<h1 style="text-align: center;">INFORME INYECCIÓN / CALIDAD</h1>				Molde nuevo : <input type="checkbox"/>
					Modificación: <input checked="" type="checkbox"/>
					Comparativa: <input type="checkbox"/>
Departamentos Implicados:	Inyección <input checked="" type="checkbox"/>	Calidad <input checked="" type="checkbox"/>	Sala C <input type="checkbox"/>	Almacén <input type="checkbox"/>	Otro <input checked="" type="checkbox"/>

Referencia: 1567	Fecha plano 19/04/2004	Material : PP
Denominación: interior 50 standard	Cavidades: 4	Color: varios colores

Motivo informe : modificación dentado molde 1567 por queja de cliente en montaje con 1551

Diferencia de dientes nuevos /viejos

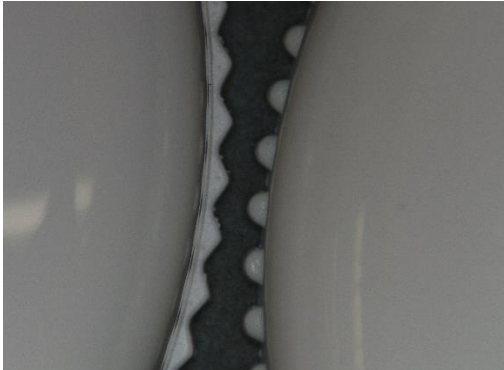
- La forma del culo interior es diferente a las piezas viejas. Y la valona queda más profunda al igual que la medida fondo
- El diámetro de los dientes es más pequeño de lo marcado en el plano viejo y de las piezas viejas que ya normalmente daban por debajo incluso en ocasiones fuera de la tolerancia mínima. Hay que tener en cuenta que estos interiores al metalizarlos reducen su diámetro exterior y tienden a desmontarse más fácilmente.
- La cota de valona se modificó en las tablas ya que era el valor real (ver reparación 27/04/2020) no se modificó el plano???

Montaje con tapa gota 1860/0/4

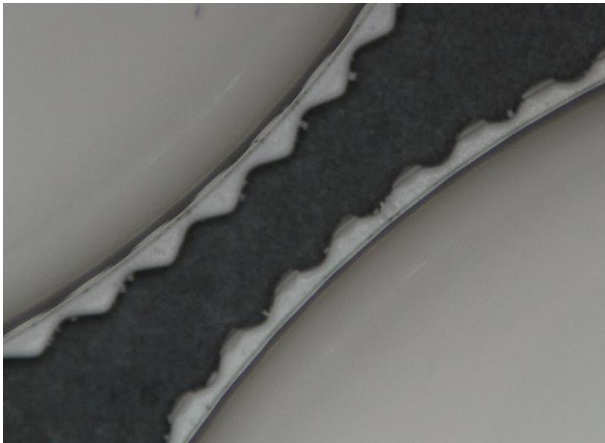
Después de montar la tapa/interior gira hace ruido y se desmonta fácilmente Tapa gota 1860/0/4 los dientes quedan muy desgastados.

1860/0/4 Tapa gota

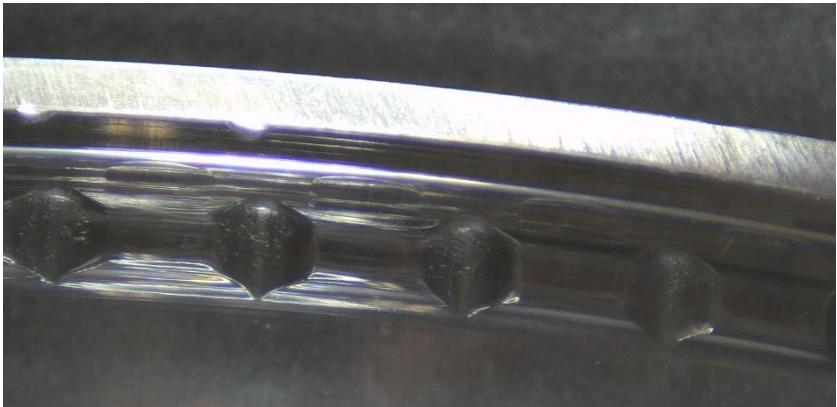
Nos encontramos que sobre las tapas donde se montan hay varios tipos de alojamientos del dentado
fotos detalle tapas y se envían muestras a taller.
